ATENÇÃO EMPRESAS LICITANTES

REF.: **Edital nº 026/2009 de Concorrência - CESAN**

TÍTULO: PORTÃO PADRÃO EM CHAPA DE AÇO

ESCALA:	FOLHA:	Nº CFSAN	REV:
SEM ESCALA	01 / 02	A-000-000-00-2-XX-0056

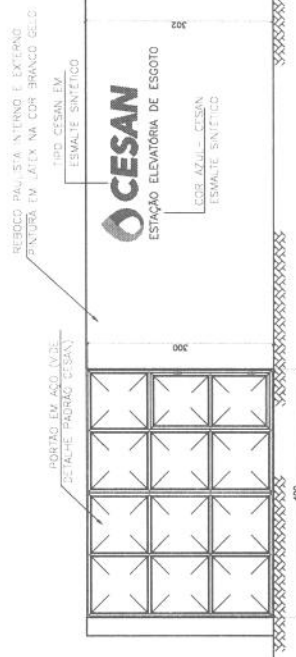
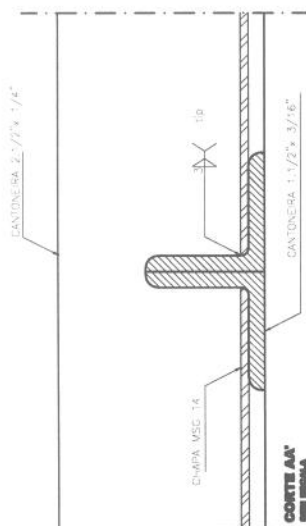
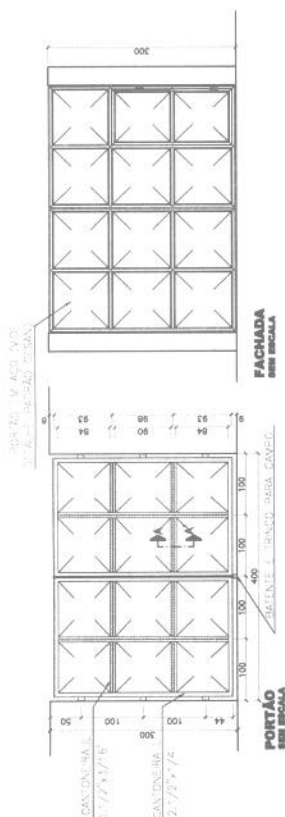
“Nos projetos recebidos não constam os detalhes para os seguintes itens da planilha de quantidades:

13.010.7202	EXECUCAO DE TRAVESSIA SOB A RODOVIA NORTE E SUL	GB	1,00
13.010.7204	EXECUCAO DE TRAVESSIA SOBRE A RODOVIA NORTE E SUL	GB	2,00
14.010.3000	FORNECIMENTO E EXECUCAO DE SIST. DE TRATAMENTO INDIVIDUAL FOSSA E FILTRO	UN	58,00
16.010.0175	FORN., MONTAGEM E ASSENT. DE PORTAO EM CHAPA ACO GALVANIZADO NAS DIM. DE 4,00X4,00M INC.TRATAMENTO E PIN-	UN	12,00

Estamos encaminhando anexo, **PROJETOS A-000-000-00-2XX-0056 E A-000-000-00-2XX-0057** para o serviço de código nº **16.010.0175 - FORN., MONTAGEM E ASSENT. DE PORTAO EM CHAPA ACO GALVANIZADO NAS DIM. DE 4,00X4,00M INC.TRATAMENTO E PINTURA**.
